Dodatek č. 2 ke Smlouvě o dílo č. ev. 2015/0161/OZI.DZI (č. 3/3224/2015)

Tento dodatek č. 2 ke smlouvě o dílo č. ev. 2015/0161/OZI.DZI (č. 3/3224/2015) uzavřené na základě otevřeného zadávacího řízení k veřejné zakázce na stavební práce pod názvem „**Revitalizace Karlínského náměstí**“ zadávané pod ev.č. OZI/2014/0076 dle zákona č. 137/2006 Sb., o veřejných zakázkách, v platném znění, uzavírají smluvní strany s cílem v předmětu díla uvést dodatečné stavební práce.

Revitalizace Karlínského náměstí

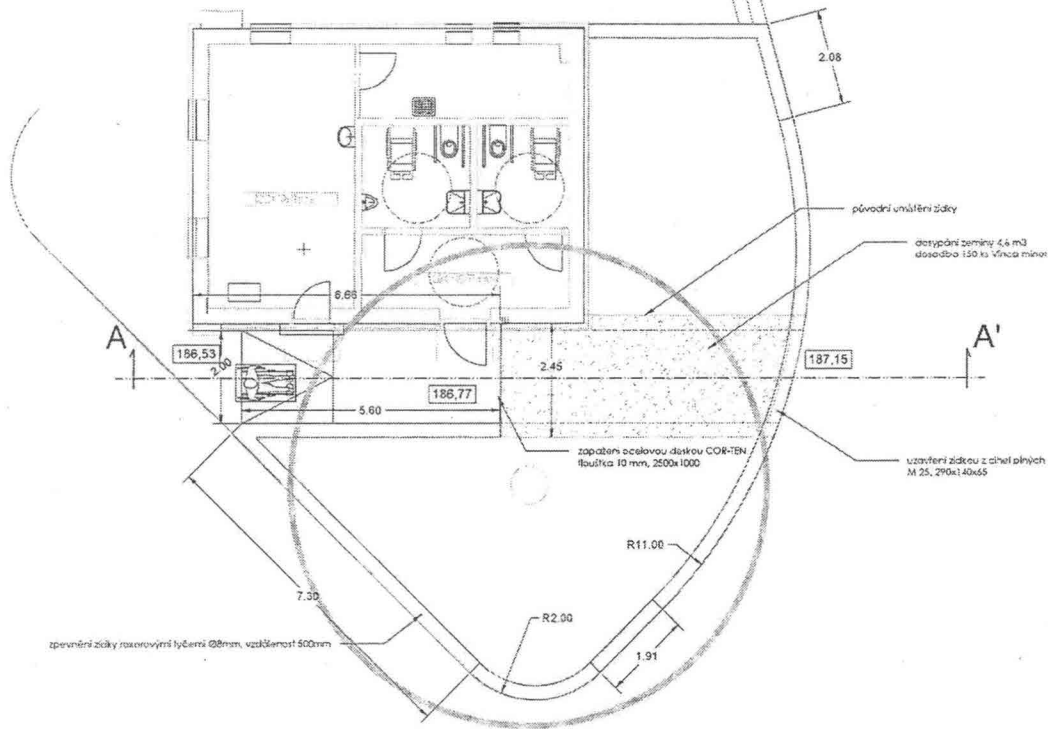
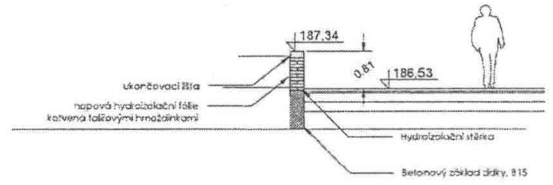
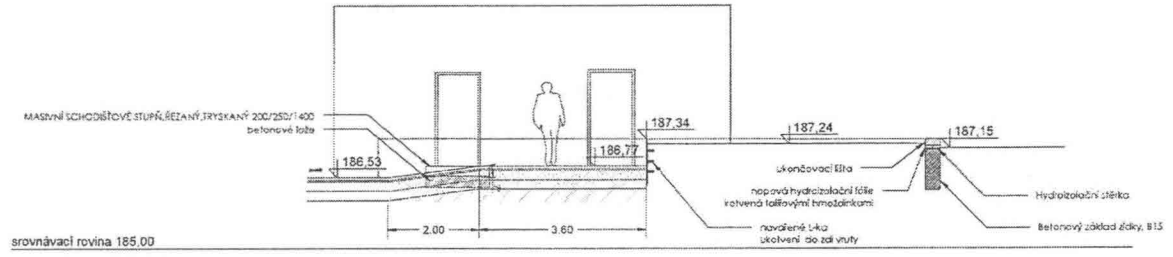
Stavba: Revitalizace parku na Karlínském náměstí
Objekt: SO-13 Změna rampy - objekt WC a zázemí údržby parku
JKSO: CC-CZ:
Místo: k.ú.Karlín Datum: 09.07.2015
Objednavatel: IČ:
 DIČ:
Zhotovitel: IČ:
 DIČ:
Projektant: IČ:
 DIČ:
Zpracovatel: IČ:
 DIČ:

Objekt: SO-13 Změna rampy - objekt WC a zázemí údržby parku

15	nová	133202011	Hloubení šachet ručním nebo pneum nářadím v soudržných horninách tř. 3, plocha výkopu do 4 m2	m3	0,096	688,00	66,05
			"patka zídky ukončení rampy"0,4*0,4*0,6		0,096		
16	nová	133202019	Příplatek za lepivost u hloubení šachet ručním nebo pneum nářadím v horninách tř. 3	m3	0,096	125,00	12,00
17	SOD	C-132201101-0	Hloubení rýh š do 600 mm v hornině tř. 3 objemu do 100 m3	m3	0,416	150,00	62,40
			"doplnění oblouk.zídky"2,6*0,3*0,8		0,624		
			"posun bet.základu zídky rampy"5,6*0,2*0,8		0,896		
			"odpočet nerealizované části zídky"4,6*0,3*0,8		-1,104		
18	SOD	C-132201109-0	Příplatek za lepivost k hloubení rýh š do 600 mm v hornině tř. 3	m3	0,416	10,00	4,16
19	nová	174101102	Ruční zásyp sypaninou se zhutněním	m3	2,448	234,00	572,83
			"po základech"2,448		2,448		
20	nová	275321311	Základové patky ze ŽB tř. C 16/20	m3	0,128	2 470,00	316,16
			0,8*0,4*0,4		0,128		
21	SOD	C-274321311-0	Základové pasy ze ŽB tř. C 16/20	m3	1,085	2 100,00	2 278,50

PČ	Typ	Kód	Popis	MJ	Množství	J.cena [CZK]	Cena celkem [CZK]
			"doplnění oblouk.zidky"2,6*0,3*0,8		0,624		
			"rampa"2,45*0,3*0,3		0,221		
			"posun zidky u rampy"5,6*0,3*0,8		1,344		
			"odpočet nerealizované části zidky"4,6*0,3*0,8		-1,104		
22	nová	274351215	Zřízení bednění stěn základových pasů-jednostranné	m2	2,240	195,00	436,80
			5,6*0,4		2,240		
23	SOD	C-274351111-0	Bednění základových pasů tradiční oboustranné	m2	0,790	200,00	158,00
			"doplnění oblouk.zidky"2,6*0,4*2		2,080		
			"dělicí zídka rampy"2,45*0,3*2		1,470		
			"odpočet nerealizované části zidky"4,6*0,3*2		-2,746		
24	SOD	C-274352119-0	Odbednění základových pasů	m2	0,790	50,00	39,50
25	nová	275351215	Zřízení bednění stěn základových patek	m2	0,640	195,00	124,80
			0,4*4*0,4		0,640		
26	nová	275351216	Odstranění bednění stěn základových patek	m2	0,640	45,50	29,12
27	nová	274361821	Výztuž základových pásů betonářskou ocelí 10 505 (R)	t	0,050	34 500,00	1 725,00
